BELLAN TRANSFORMAÇÕES VEICULARES LTDA
CNPJ 18.093.163/0001-21

PREGÃO ELETRÔNICO Nº. 2021.03.10.004-PE-SMS

ESCLARECIMENTO/SUGESTÕES/IMPUGNAÇÃO

Montana Montana (maca de 1900mm)

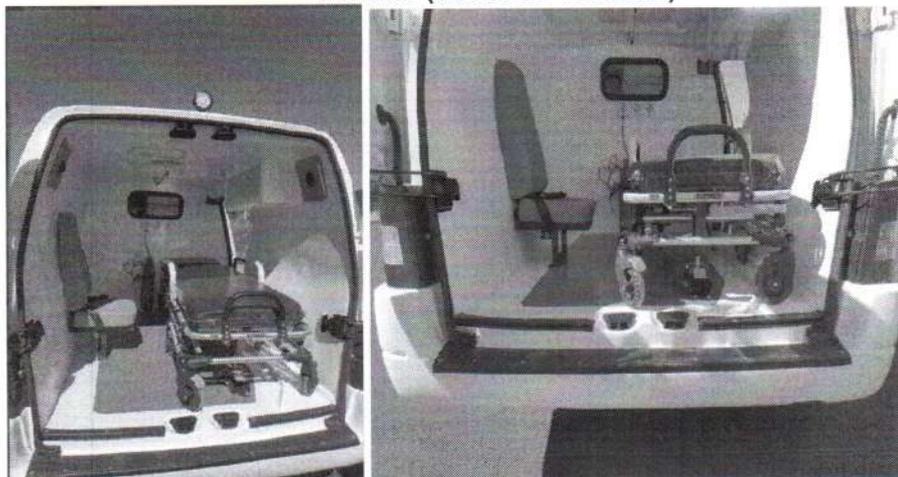
IV - IMPUGNA/SUGERE-SE: Alterar o texto para : **DIVISÃO ENTRE A CABINA E O COMPARTIMENTO DO PACIENTE EM AÇO, ABS ACRILONITRILA BUTADIENO ESTIRENO AUTO-ESTINGUÍVEL OU FIBRA DE VIDRO, COM DESENHO QUE PERMITA NO LADO DA MACA SE TER NO MÍNIMO 1,90 M DE COMPRIMENTO, SEM RECORTE NA LATARIA E NEM DESLOCAMENTO DO BANCO DO PASSAGEIRO NA CABINE PARA ACOPLAR A MACA.**

XI – IMPUGNA/SUGERE-SE: Alterar o texto para Maca retrátil Totalmente confeccionada em duralumínio; instalada longitudinalmente no salão de atendimento; com no mínimo 1.900 mm de comprimento.

A sugestão gera mais conforto e segurança ao paciente e ao carona na cabine, bem como mantém a originalidade do veículo, pois impossibilita que a carroceria seja recortada para acoplar-se a maca, mantendo a funcionalidade do airbag para o carona da cabine e a utilização do portaluvas e, ainda, preserva o espaço do carona na cabine e otimiza o espaço para o paciente.

As fotos abaixo se referem a um veículo **pick-up** e a um veículo **furgoneta**, **sem o deslocamento do banco do passageiro e sem recorte na lataria para a instalação de uma maca**, tanto de 1.900mm de comprimento, quanto de 1.800mm de comprimento, a fim de proporcionar conforto, otimizar espaço e garantir a segurança do passageiro na cabine e do paciente no compartimento transformado:
